**Avis de la Mission Régionale d'Autorité environnementale
Nouvelle-Aquitaine
sur le projet de parc photovoltaïque au sol
au lieu-dit « Nerpuy sud » à Naintré (86)**

n°MRAe 2024APNA153

Localisation du projet : Commune de Naintré (86)
Maître d'ouvrage : Société SOREGIES
Avis émis à la demande de l'autorité décisionnaire : le préfet de la Vienne
En date du : 4 juin 2024
Dans le cadre de la procédure d'autorisation : permis de construire
L'Agence régionale de santé et le préfet de département au titre de ses attributions dans le domaine de l'environnement ayant été consultés.

Plan masse – extrait étude d'impact page 75

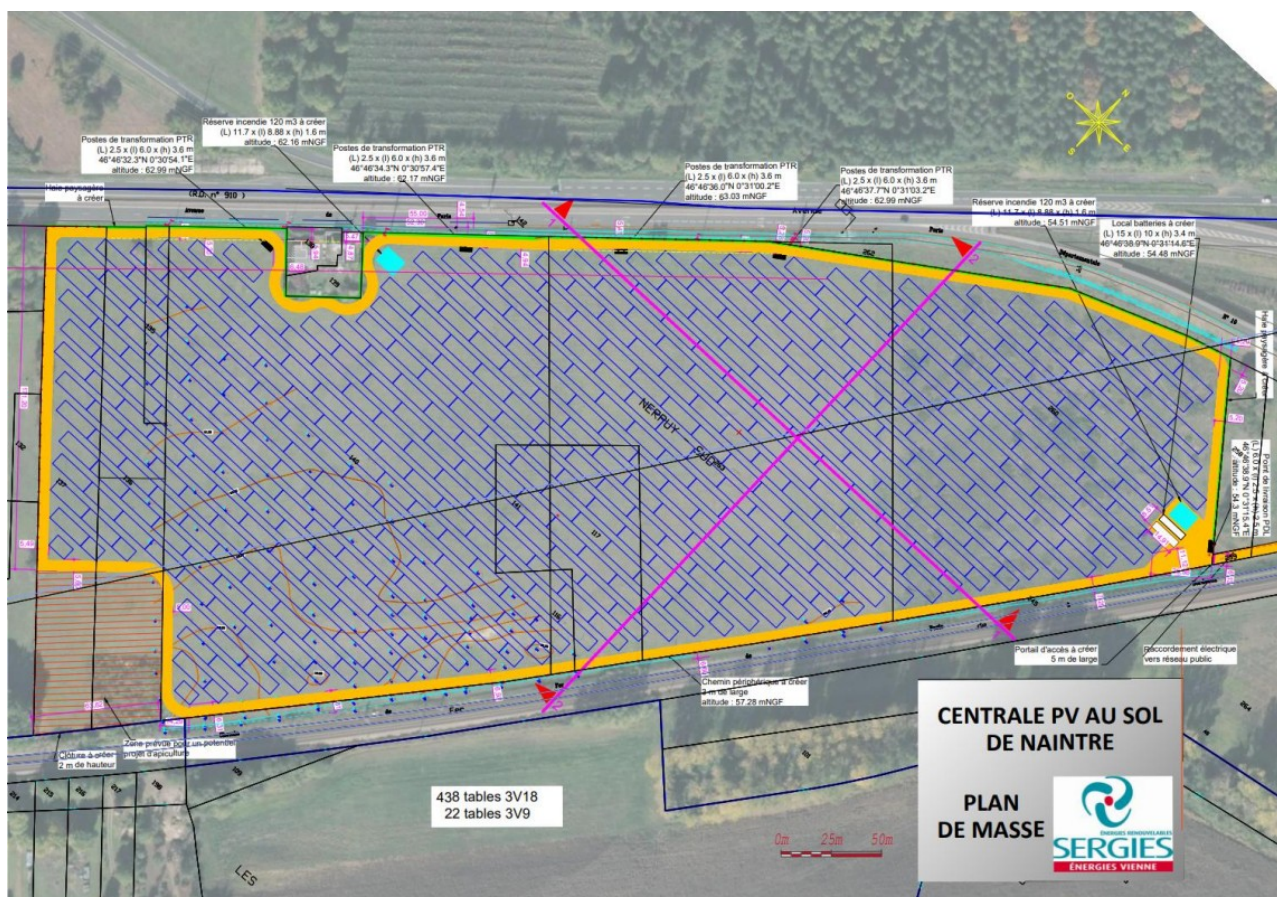
- de superposer le plan masse du projet sur cette carte ;
 - de justifier l'absence d'évitement des secteurs les plus sensibles ;
 - de quantifier les incidences résiduelles du projet après application des mesures d'évitement et de réduction d'impacts. Il appartient notamment au pétitionnaire de traiter la question de la destruction éventuelle des espèces protégées et/ou de leurs habitats naturels à l'occasion de la réalisation du projet. La justification d'absence de nécessité de recourir aux dispositions dérogatoires prévues au Code de l'environnement portant sur la destruction d'espèces protégées doit être apportée ;
